南京江北新区管理委员会建设项目批前公示

第二批次:反应装置、精制装置、干燥装置等项目 规划许可变更

因建设单位工艺需求与工艺优化,对该项目进行调整如下:

A-C 轴立面图变更前

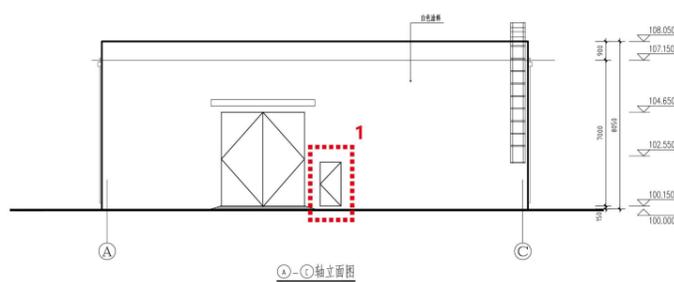
1. 新增一个门
2. 完善表达立面材质

1-6 轴立面图变更前

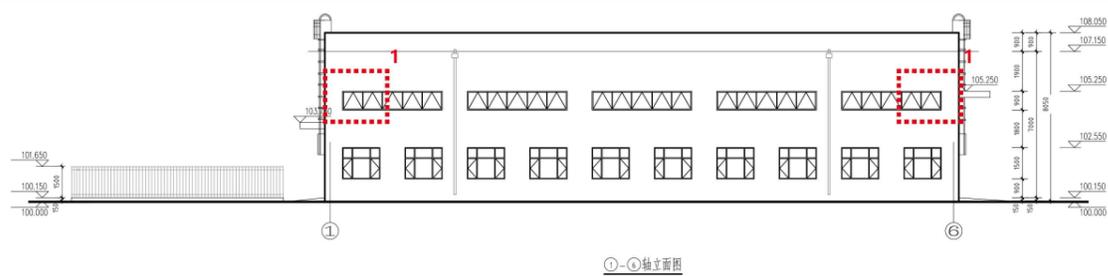
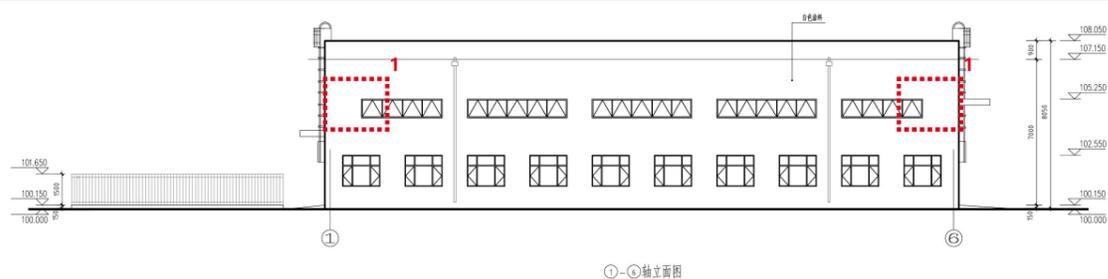
1. 高窗调整
2. 完善表达立面材质

A-N 轴立面图变更前

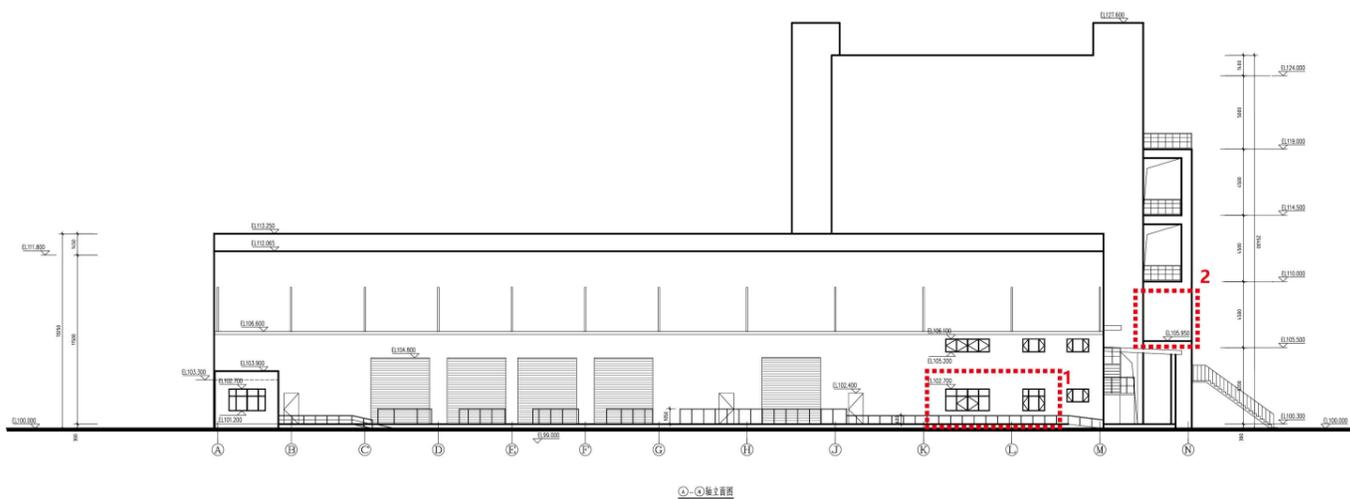
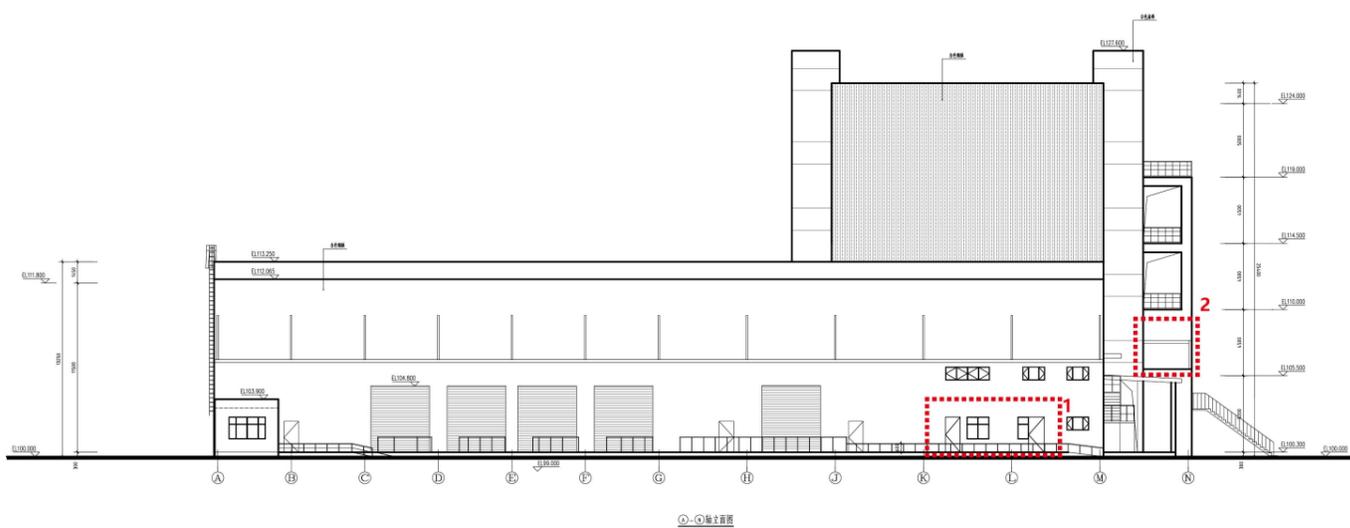
1. 原料及成品仓库门窗调整
2. 包装单体新增一个雨棚
3. 完善表达立面材质

1-6 轴立面图变更前

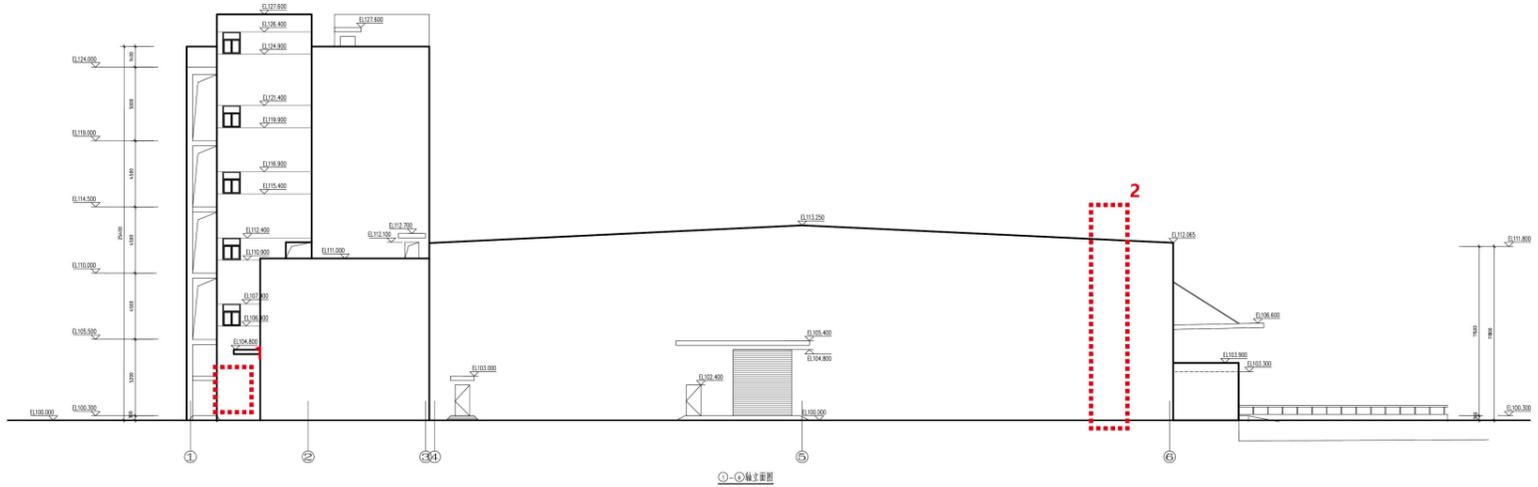
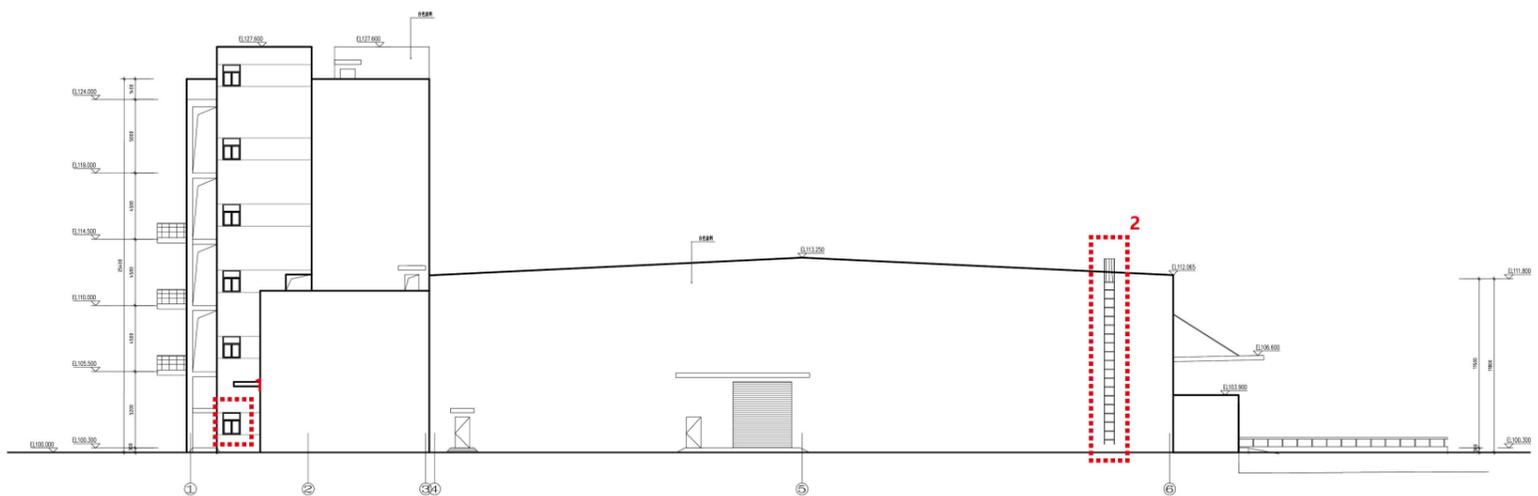
1. 包装单体新增一个窗户
2. 原料及成品仓库新增钢梯
3. 完善表达立面材质

N-A 轴立面图变更前

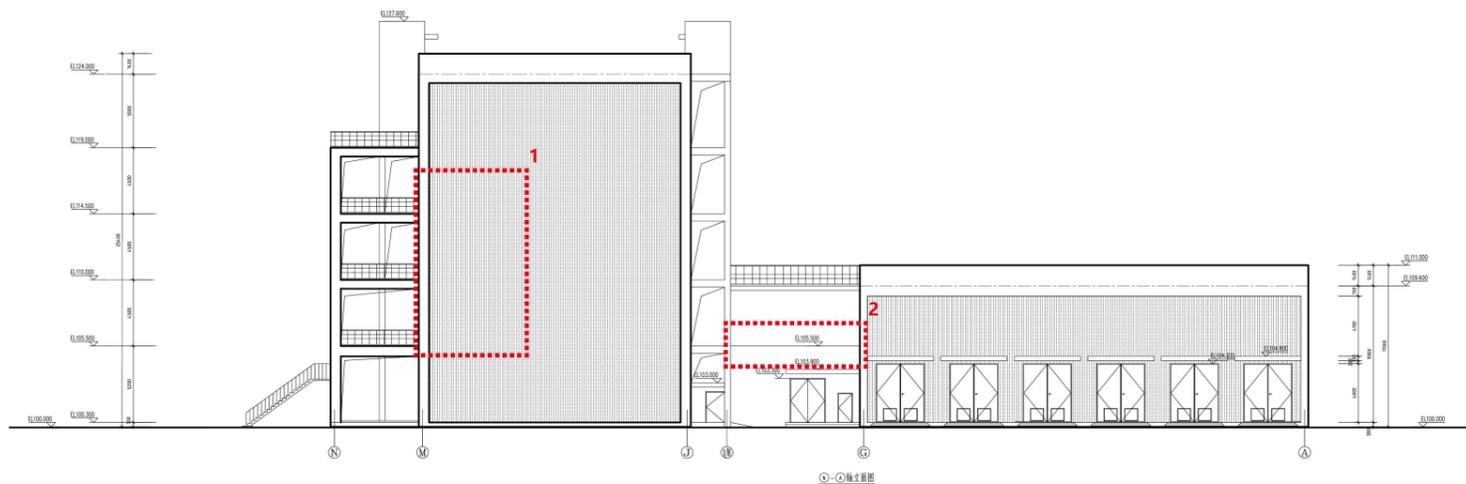
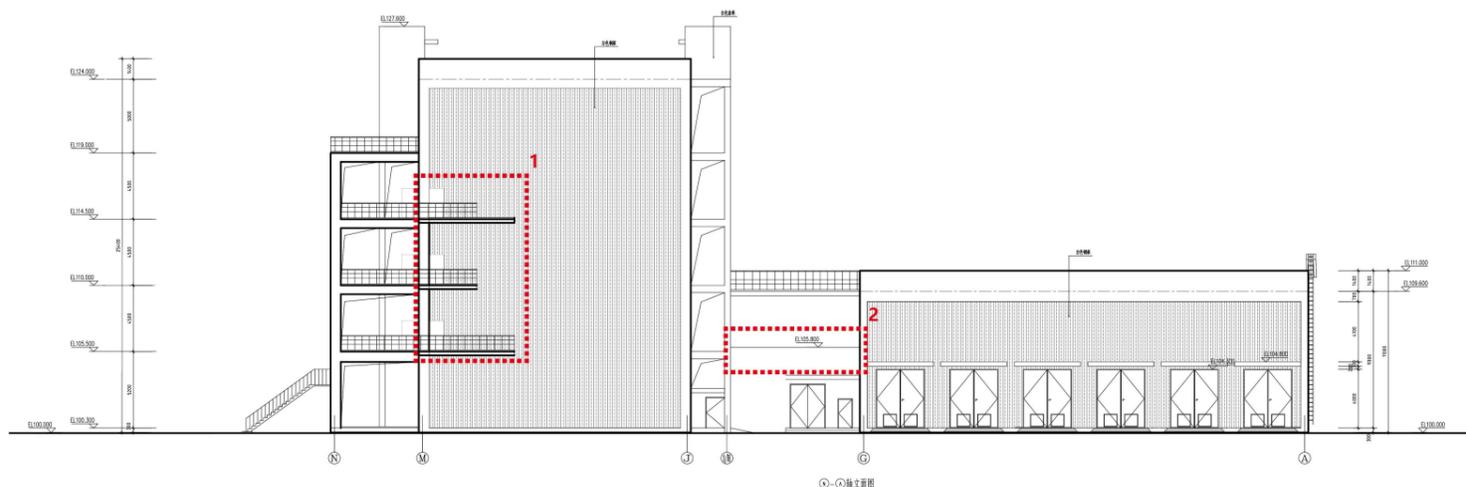
1. 包装单体新增平台
2. 女儿墙标高调整
3. 完善表达立面材质

5-1 轴立面图变更前

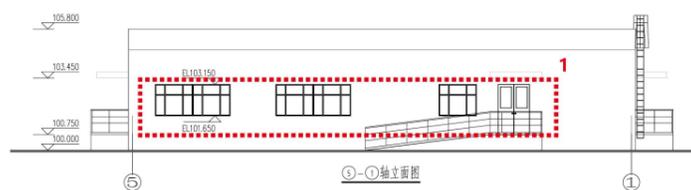
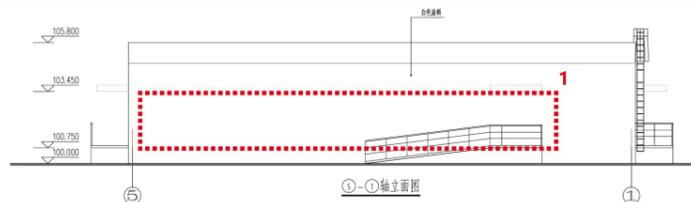
1. 删除窗户
2. 完善表达立面材质

E-A 轴立面图变更前

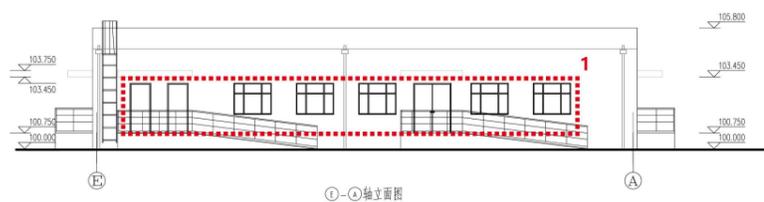
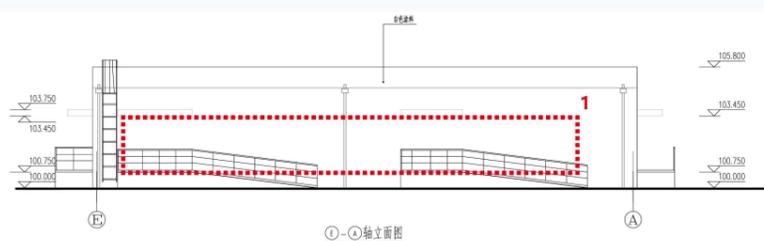
1. 删除窗户
2. 完善表达立面材质

A-E 轴立面图变更前

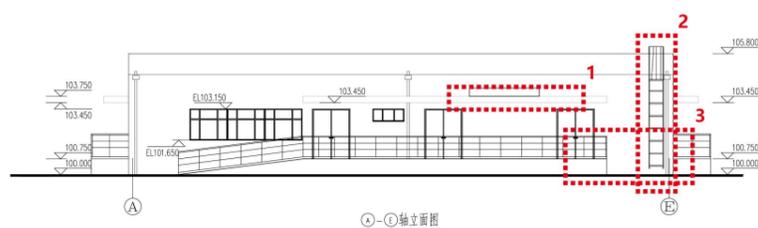
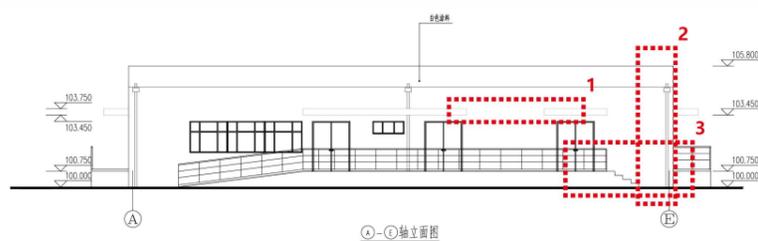
1. 雨棚调整
2. 钢梯删除
3. 增加台阶

1-5 轴立面图变更前

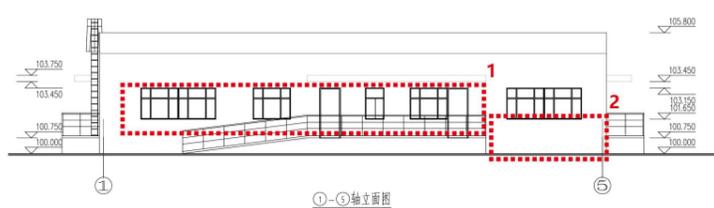
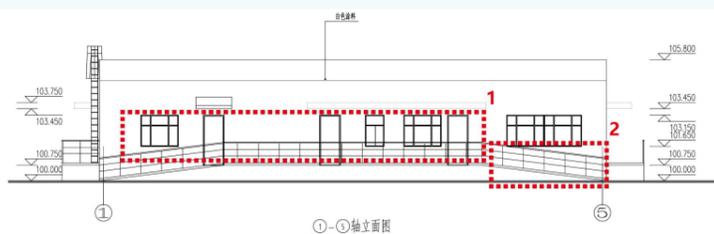
1. 门窗雨棚调整
2. 坡道调整
